Ministero dell'Ambiente e della Sicurezza
Energetica

Parere n. 813 del 8 agosto 2023

<p>Progetto:</p>	<p><i>Verifica di Ottemperanza ex artt. 166 e 185 cc. 4 e 5 del Dlgs 163/2006 Verifica del Piano di utilizzo terre e rocce da scavo ai sensi del D.P.R. 120/2017</i></p> <p><i>E45 Nodo stradale di Perugia. Tratto Madonna del Piano - Collestrada. Progetto Definitivo</i></p> <p><i>ID VIP 9537</i></p>
-------------------------	--

Proponente:	ANAS S.p.A.
--------------------	--------------------

Figura 2 –Confronto planimetrico (in rosso il progetto definitivo) – tav. 1 di 2

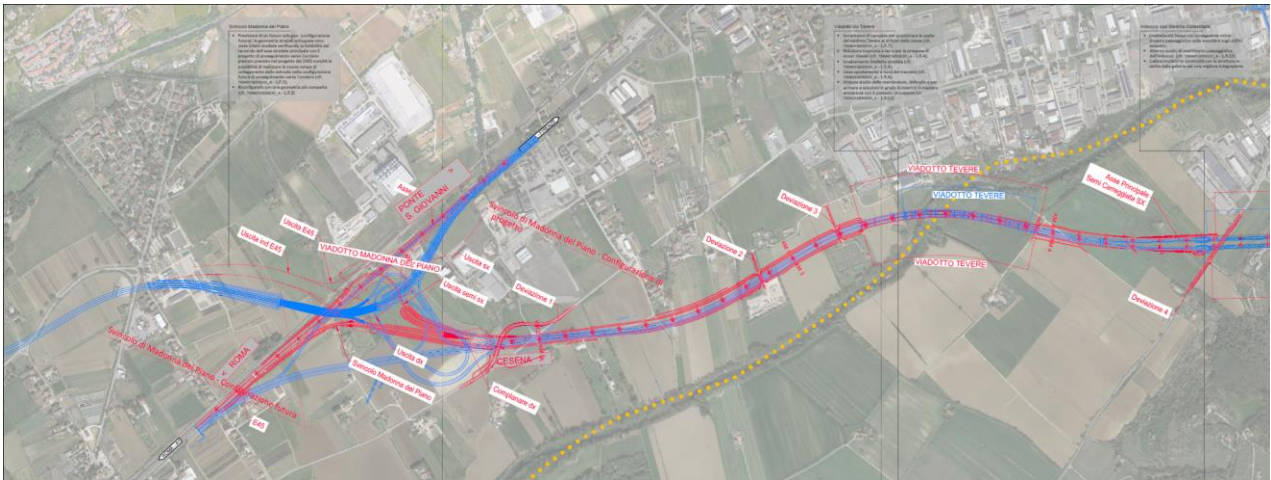
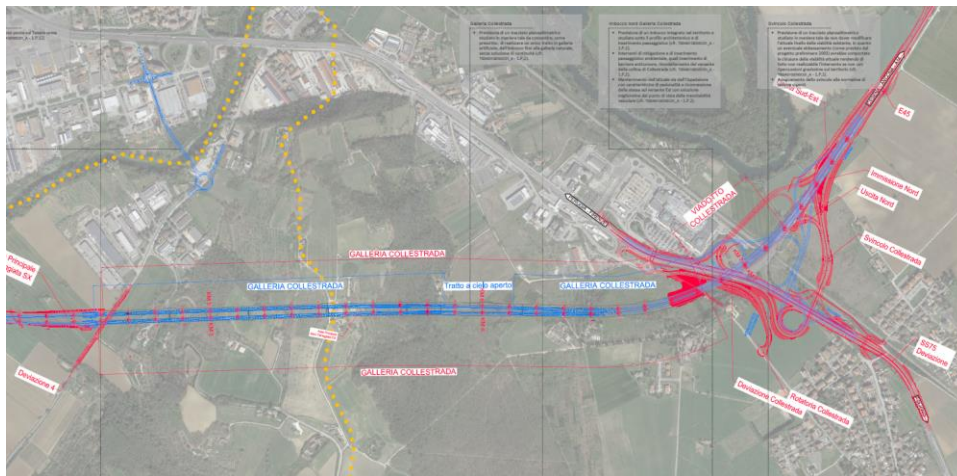
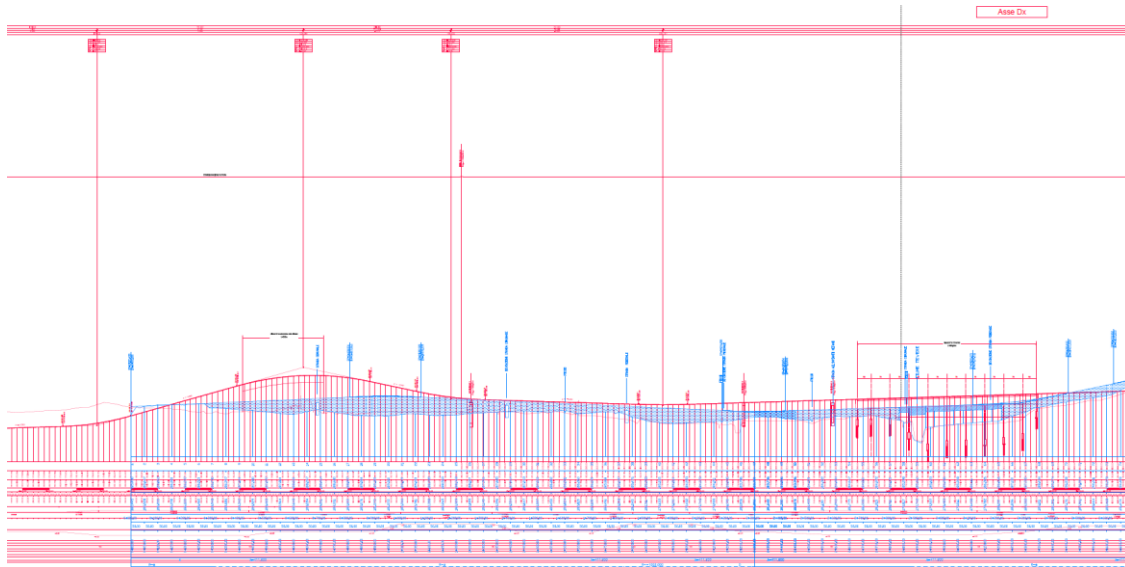
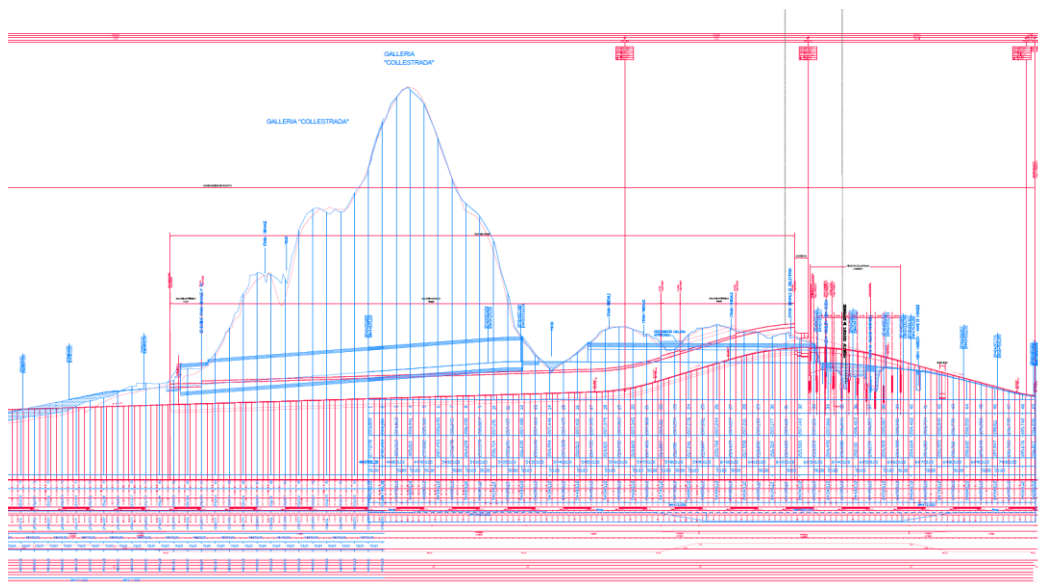
Contrariamente a quanto affermato dal Proponente, l'impronta di progetto rimane pressochè invariata; la riduzione del consumo di suolo è associata esclusivamente alla presenza di terreno vegetale nello spartitraffico, rispetto alla presenza delle corsie di emergenza asfaltate. In ogni caso la sezione di progetto non comporta impatti diversi rispetto a quanto valutato in sede di compatibilità ambientale.

Si riscontra una sostanziale corrispondenza dei tracciati planimetrici, ameno dei due svincoli di cui si tratterà nel seguito.

Per posizionare le spalle del viadotto Tevere al di fuori delle aree allagabili sono state incrementate le campate. Inoltre, sono state ridotte le impronte a terra al fine di avere meno rilevati, è stata innalzata la livelletta stradale ed il tracciato ha subito un lieve spostamento.

Per quanto riguarda la Galleria Collestrada – imbocco nord – Svincolo Collestrada (vedi Figura 5), il tracciato planoaltimetrico è stato studiato e progettato in unico tratto in galleria artificiale, dall'imbocco fino alla galleria naturale, senza soluzione di continuità, in ottemperanza a quanto richiesto. Il mantenimento dell'attuale via dell'Ospedalone con caratteristiche di pedonalità e riconnessione della stessa sul versante Est garantisce una soluzione migliorativa dal punto di vista della transitabilità veicolare. La revisione del tracciato planoaltimetrico consente di non modificare l'attuale livello della viabilità esistente, l'abbassamento come previsto dal progetto preliminare 2003 avrebbe comportato la chiusura della viabilità attuale rendendo di fatto non realizzabile l'intervento se non con ripercussioni gravissime sul territorio.

Figura 6 – Plano-profilo di confronto Svincolo Madonna del Piano (in rosso il progetto definitivo nella configurazione parziale attuale)

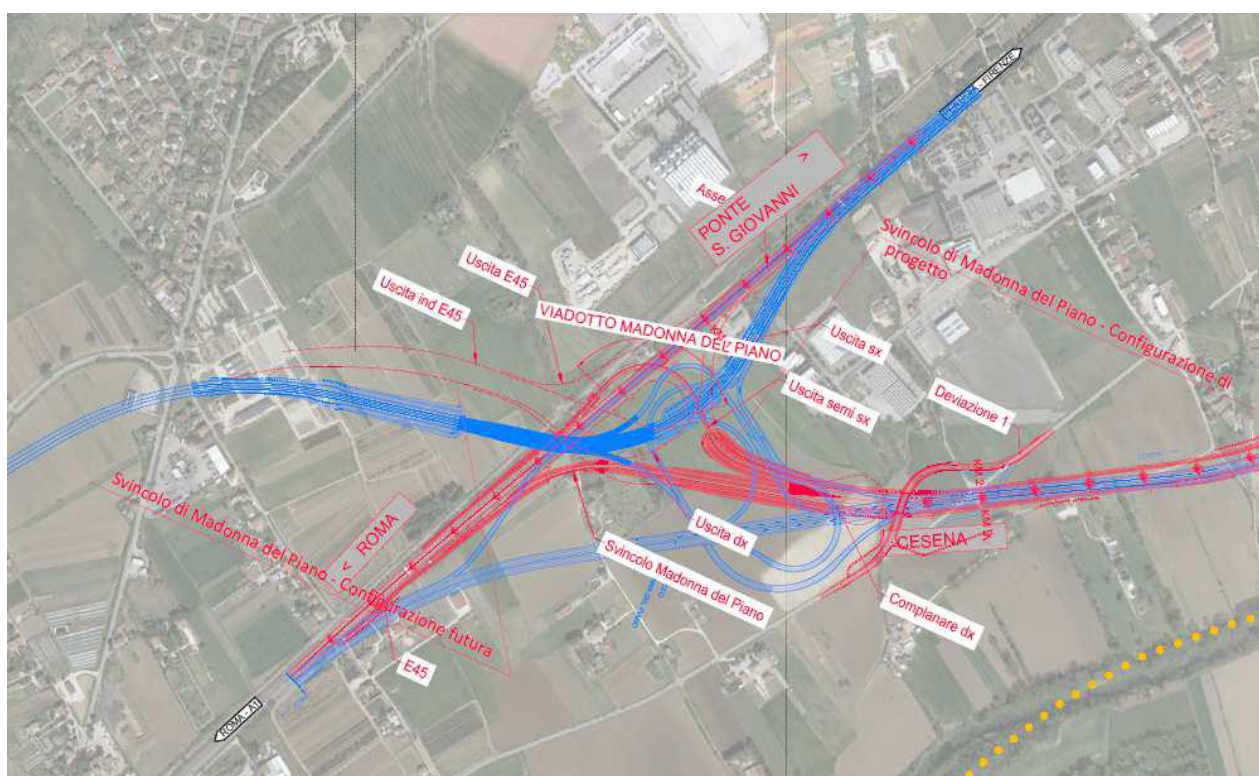
Da un raffronto con il progetto definitivo del tratto Corciano – Madonna del Piano, oggetto di verifica di ottemperanza con Determina DVA-2010-0004967 del 22/02/2010 sulla base del parere della CTVA n. 379 del 30/10/2009, si riscontra che il progetto definitivo dell’altro tratto segue lo sviluppo planimetrico del progetto preliminare (tratto blu in Figura 6). Pertanto la configurazione finale dello svincolo comporta una variazione, non solo delle rampe ma anche del tracciato in avvicinamento.

Pur ritenendo che il progetto definitivo oggetto di ottemperanza, nella “configurazione di progetto” dello svincolo con comporti variazioni significative, la “configurazione futura” dovrà essere maggiormente approfondita con particolare riferimento al tracciato variato del tratto “Madonna del Piano – Corciano” in sede di progetto esecutivo del tratto medesimo con adeguata trattazione, anche dal punto di vista degli impatti ambientali, in apposita procedura di variante ex art. 169 del D.L.vo 163/2006.

Figura 8 – Plano-profilo di confronto Svincolo Collestrada (in rosso il progetto definitivo)

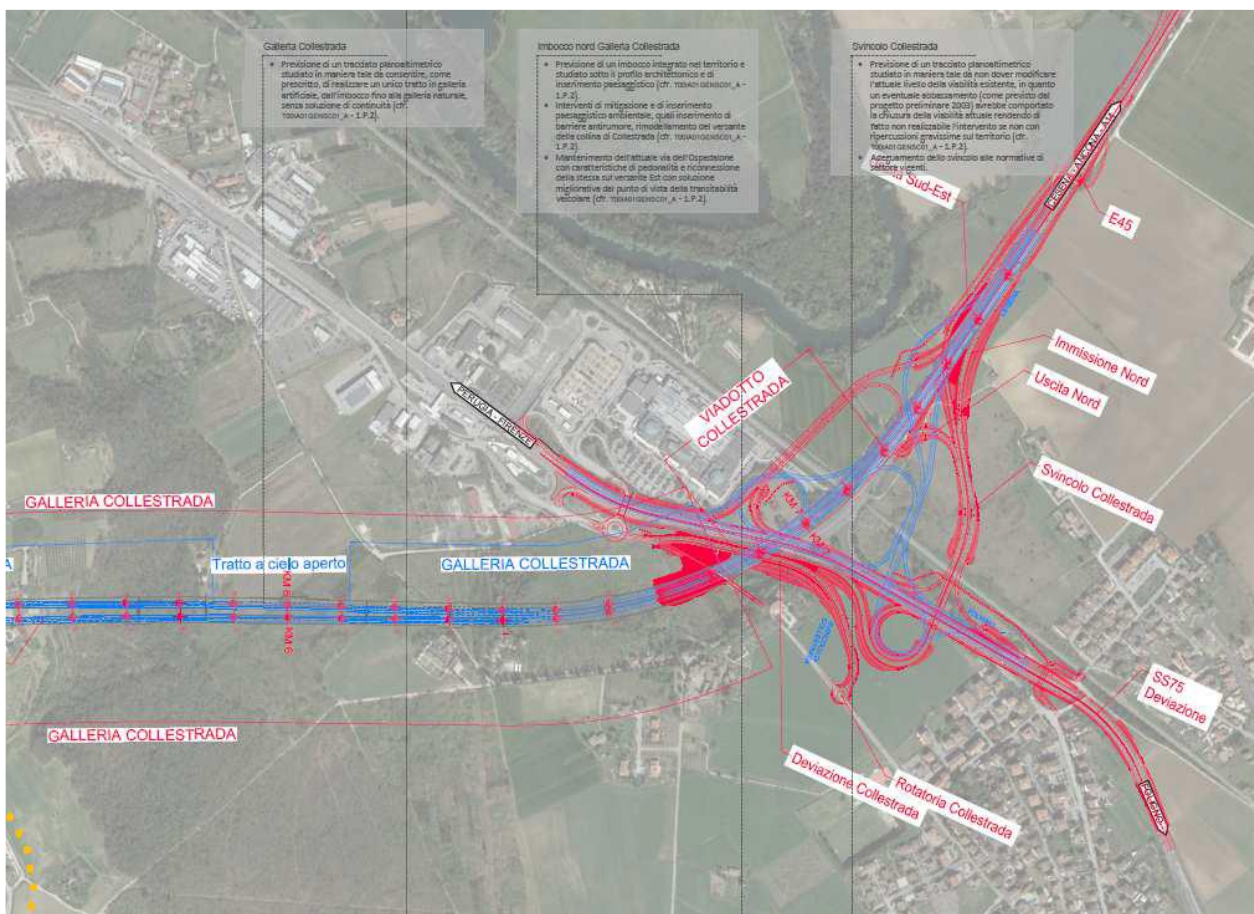
La documentazione presentata non permette di verificare se lo svincolo sia stato progettato secondo la prescrizioni , in quanto nel confronto si fa riferimento al Progetto preliminare presentato.

Inoltre, da un confronto planimetrico, le rampe “uscita sud-ovest” e “rampa bidirezionale” vanno ad interessare un sedime più ampio di quello studiato in sede di VIA, avvinandosi a recettori presenti. Nulla viene detto in merito nella relazione di ottemperanza.

In ogni caso, il progetto definitivo è corredato di studio acustico con individuazione dei ricettori e delle misure di mitigazione dove necessarie.
